糾 正 案 文

壹、被糾正機關：台灣電力公司。

貳、案由：台電公司過去配電作業未確實登載相別，配電圖資管理系統(DMMS)相別資料紊亂，相別量測設備數量亦有不足，粗估圖資正確率未達四成，致使配電施作時隨意配接相別而加劇三相不平衡，並使換相改善作業事倍功半，並嚴重影響未來智慧電網之推動，台電公司雖已於110年6月將圖資正確性納入「台電公司配電系統饋線三相不平衡改善執行措施」，並於111年上半年採購相別量測裝置達43台，開始正視圖資正確性議題，然台電公司為供電穩定，須待饋線施工時方能進行換相作業，進度難以預期，亦難整體規劃。此外，台電公司對外公布之線路損失率均小於4%，績效居世界前茅，稽其計算方式，台電公司所稱全系統線路損失，並未包括特高壓、高壓以上用戶(占用電量6成以上)內線及電廠升壓主變壓器之損失，此般算法，僅占全系統約4成左右線路，未能真實呈現全系統線路損失，導致審計部因此低估線路平均損失金額(92.97億元)，確有違失，台電公司應如實提供並完整詮釋數據，避免低估線路損失之嚴重性而誤導決策；另依ANSI(American National Standards Institute美國國家標準學會)C84.1規範，美國電氣製造商協會(NEMA)建議三相電壓不平衡率小於3%，然台電公司「配電

圖1 台電公司電力系統單線圖

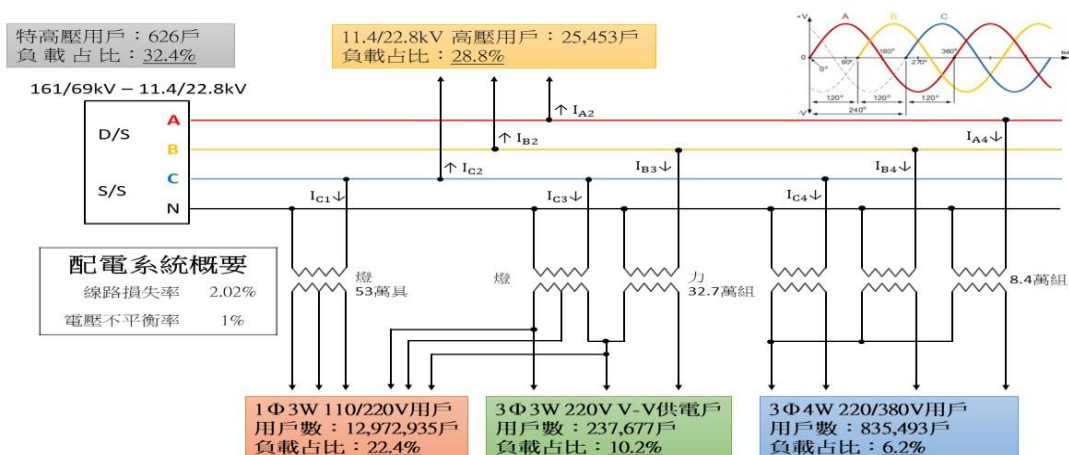
查台電公司電力系統單線圖如圖1⁴，用戶結構如表1。其中，特高壓及高壓用戶負載占比61.2%，配電系統負載占比38.8%。

例(表3)，係以淨發購電量(238,928,232,124度)減「售電量(224,812,536,034度)、抽蓄負載(3,942,797,000度)、公司用電量(351,832,896度)、廠用電量(本廠其他機組供給，339,050,236度)」，而得出全系統線路損失量(9,482,015,958度，3.97%)。稽其算法，按發電廠計量電表係裝設於開關場出口端(圖2)，則台電所稱線路損失，顯未包括升壓變壓器之損失；又，前揭61.2%(特)高壓用電表裝設於責任分界點用戶側(圖3)，則所稱109年線路損失率(3.97%)顯未包含(特)高壓用戶內部線路損失。林惠民教授於本院111年2月8日諮詢會議表示：「以國外工業發達國家，像美國，整體輸配電損失在10%以內，都是不錯的，再加上變壓器本身就有損失，算2%就好，我國用那麼多變壓器，豈有可能整個系統只有4%的損失。國外低壓配電損失平均也有7%，由於幅員廣大造成的線路長而細，電阻損失也很正常，台電怎麼可能只有4%。」非謂無據。

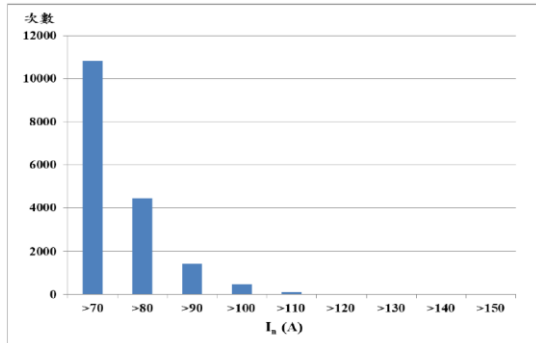
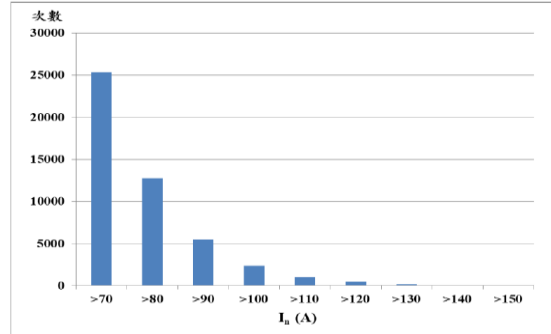
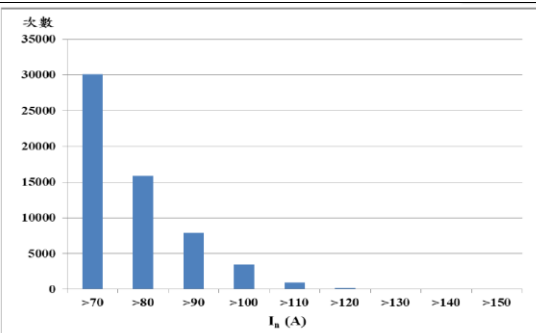
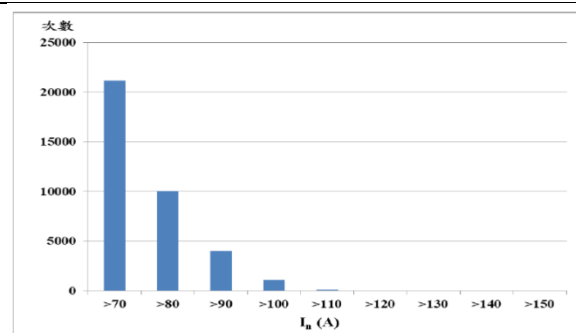
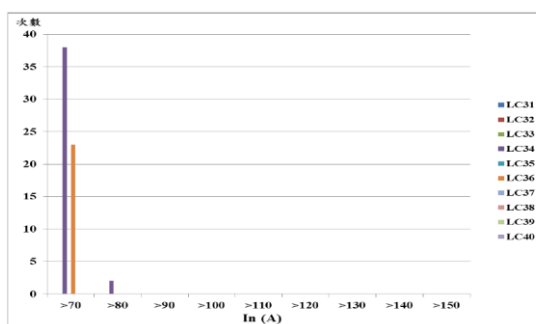
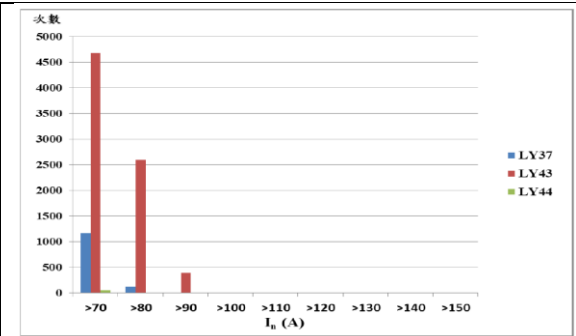
(DDCS)所有饋線出口三相電流及中性線電流資料，分析全區處、變電所及每條饋線年度、每季之每小時中性線電流。該區處各季中性線電流大於 70A 之次數統計如圖 4 至圖 7；新興、永安變電所所屬饋線 $I_n > 70A$ 之次數統計，如圖 8、圖 9，顯示高雄區處中性電流大於 70A 之頻率甚高。

圖10 化成配電變電所(D/S)監控畫面

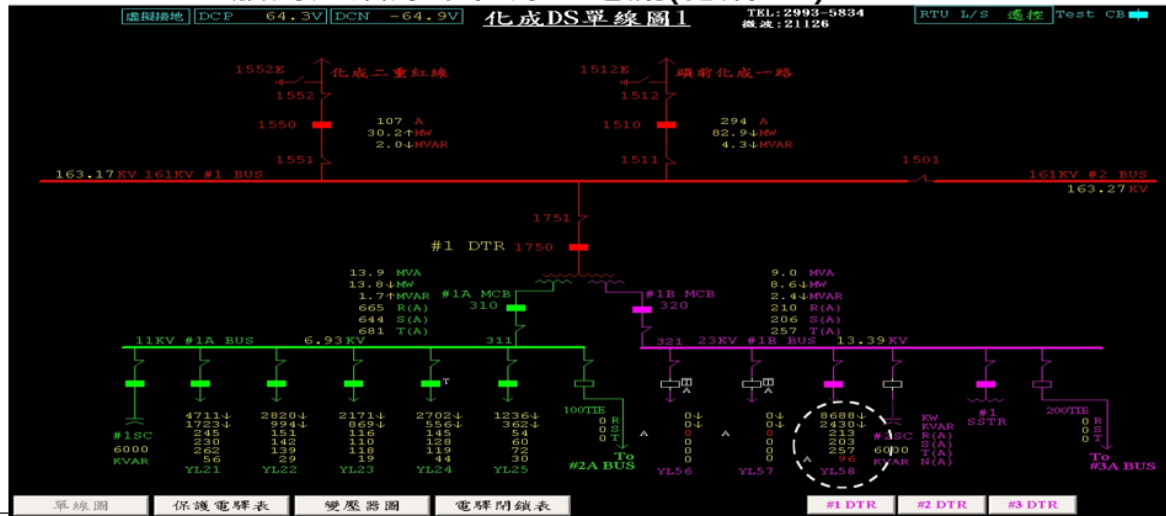
- (五)本院111年8月16日履勘台電公司臺北西區營業處配電調度中心(DDCC)、臺北供電區營運處化成配電變電所，以當日簡報第9頁一般用戶饋線中性電流(化成配電變電所)監控畫面為例(如圖10)，圖資雖然正確，系統亦監控各饋線出口端之有效功率KW、無效功率及三相與中性電流，惟現場僅監控其中一相電壓，並無110年5月13日所稱各區處變電所一次側之三相電壓不平衡率無大於3%情形(因未監控三相電壓)，根本無從獲悉各饋線出口之電壓不平衡率；另該公司雖設有饋線配電控制系統(FDCS)收集自動化開關之三相電流及部分電壓資訊，對於饋線電壓不平衡情形仍無全般資料可參，故亦無法知悉用戶端電壓不平衡率之全般狀況。
